**Asunto:** MINUTA Reunión Pre-oferta.

**Minuta de la reunión pre-oferta del concurso público FEPI-PGBS-CP-001-2021, contratación para la recava y limpieza de canal de riego, construcción y rehabilitación de obras hidráulicas de la infraestructura de riego de Palmar Sur, cantón de Osa, provincia de Puntarenas.**

**Figura 2.** Vista en planta de entregables 1 y 2 de la primera línea de pago. SENARA, 2021

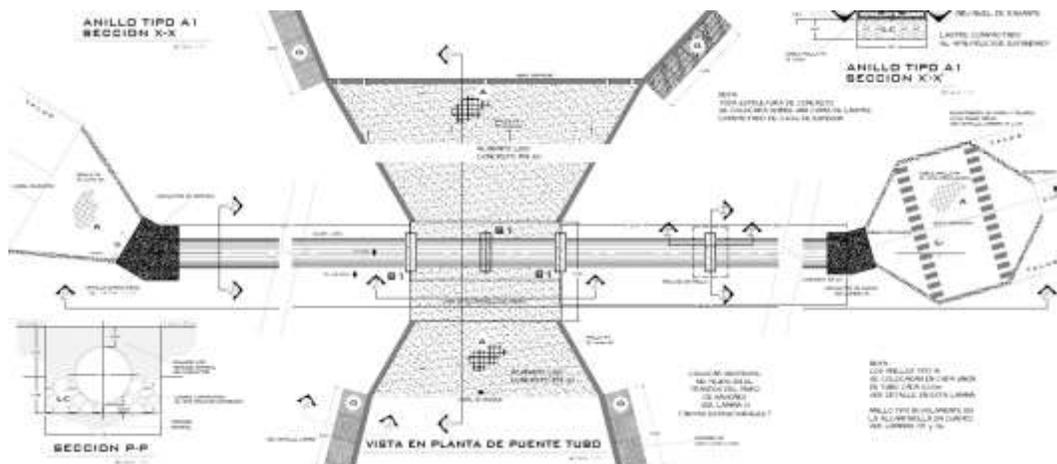
Se recordó a los oferentes que esta línea de pago contiene tres entregables, los cuales son:

1. Paso de agua elevado (puente tubo) y obras complementarias (cabezal / deflector de entrada, cabezal / deflector de salida y cuenco dissipador).
2. Paso de agua a nivel (alcantarilla de cuadro para cruce de drenaje existente), mejoramiento de canal de drenaje existente y obras de protección (losa de concreto, muros dissipadores, muros de gavión y aletones).
3. Vertedero de excedencias y obras complementarias (vertedero de demasías, cámara de ahogamiento, tubería, dissipador de impacto, entre otras obras detalladas en planos.

Se señaló a los presentes que la estructura temporal existente en el sitio del Puente Canal N°1 debe ser removida por completo, junto con todo aquello que impida lograr la construcción del paso elevado de agua y sus obras complementarias según planos y especificaciones. La disposición de los materiales resultantes de esta operación será responsabilidad del contratista, no obstante, la Unidad Ejecutora y CORBANA velarán porque ésta se realice de conformidad con las buenas prácticas y lineamientos aplicables.

**Figura 2.** Detalle de secciones transversales para canal de riego. SENARA, 2021

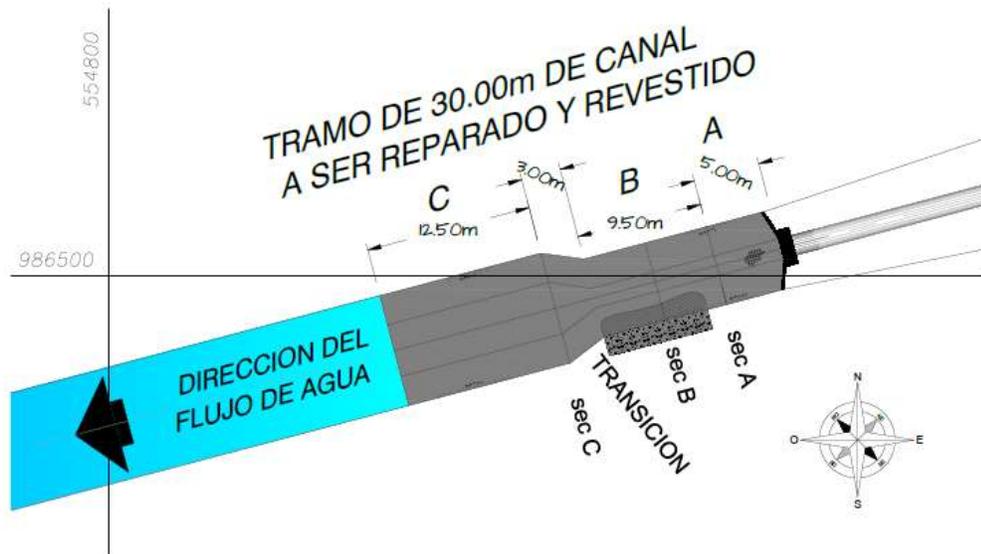
Se indicó que debe retirarse todo aquello que represente un obstáculo para el libre flujo del agua, así como también reconfigurar los taludes y el fondo del canal para obtener las secciones transversales contenidas en los planos suministrados en una longitud cercana a los 13 km. De acuerdo con el diseño elaborado por SENARA, el canal de riego a intervenir se compone de cuatro tramos con sección transversal constante, mismos que deberán tener las dimensiones mostradas en la **Figura 2**.
